CASUÍSTICA N° 01

INFORME N° 012-2011-CCP/IDN

INFORME DE LA VEEDURÍA A LA "EJECUCIÓN DE LA OBRA NUEVA CONSTRUCCIÓN DE ALFEIZAR EN LA FACHADA DE LA ZONA A, COMO PARTE DEL PROYECTO DE REHABILITACIÓN, REMODELACIÓN Y EQUIPAMIENTO DE LA INFRAESTRUCTURA DEL ESTADIO NACIONAL DE LIMA" - INSTITUTO DEL DEPORTE NACIONAL

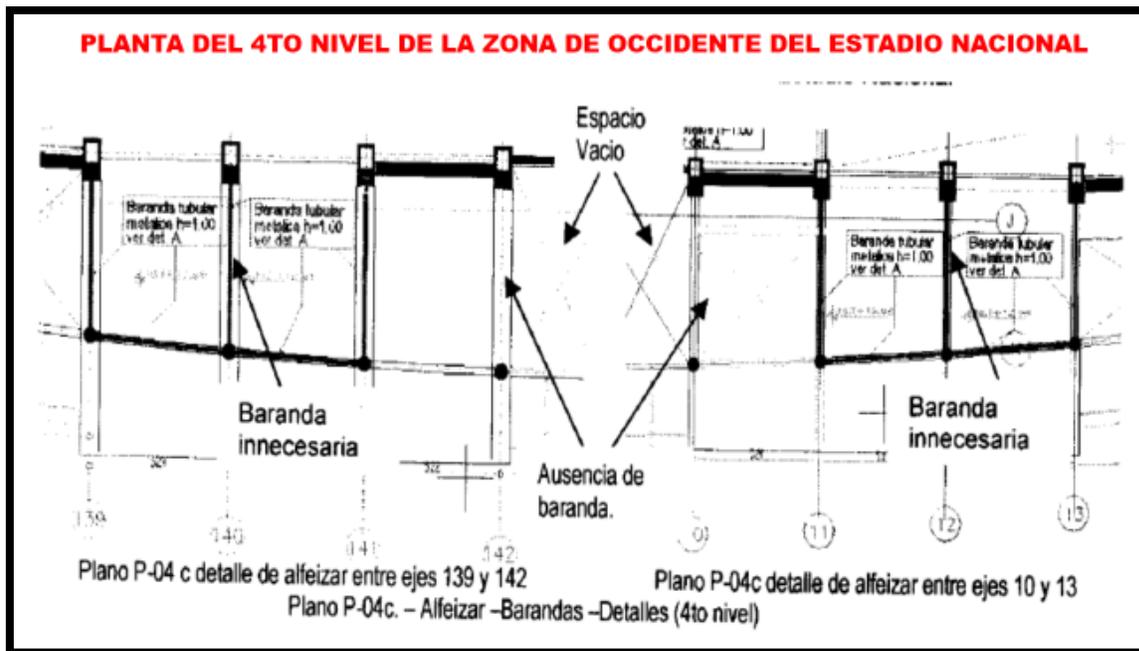
2. Las barandas metálicas de acero negro de diámetro 2" y de 1.00 metro de altura, en los ejes 11, 12 y del tramo 122-123 del segundo nivel, la distancia entre tubos horizontales indicada en los planos es mayor a la permitida por el Reglamento Nacional de Edificaciones, lo cual no ha variado en la ejecución de la obra; acarreado el riesgo de no garantizar la seguridad del público usuario.

De la revisión del plano de Arquitectura, DA-02, detalles de muros y alfeizares, se verifica que los espaciamientos entre tubos permiten el paso de una esfera de hasta 0.15 metros (15 cm).

De la inspección física a obra se verificó que los tubos están espaciados 0.14 metros, por lo cual permiten el paso de una esfera de hasta 0.14 metros (14 cm), señalándose en el acta de inspección física, en el numeral 11 lo siguiente: "Se ha verificado la colocación de barandas en los ejes 11 y 12 y eje 123-122 segundo nivel, se encuentran espaciadas 14 cm".

El detalle de la baranda del plano DA-02 y su posterior construcción que permite que permiten el paso de una esfera mayores a 0.13 metros, no se ajusta a lo señalado en el Reglamento Nacional de Edificaciones que en el título 111.1 Arquitectura, Norma

A.010, capítulo VI Escaleras, artículo 33, literal c, señala: "Las barandas transparentes y abiertas tendrán sus elementos de soporte u ornamentales dispuestos de manera tal que no permitan el paso de una esfera de 0.13 m de diámetro entre ellos".
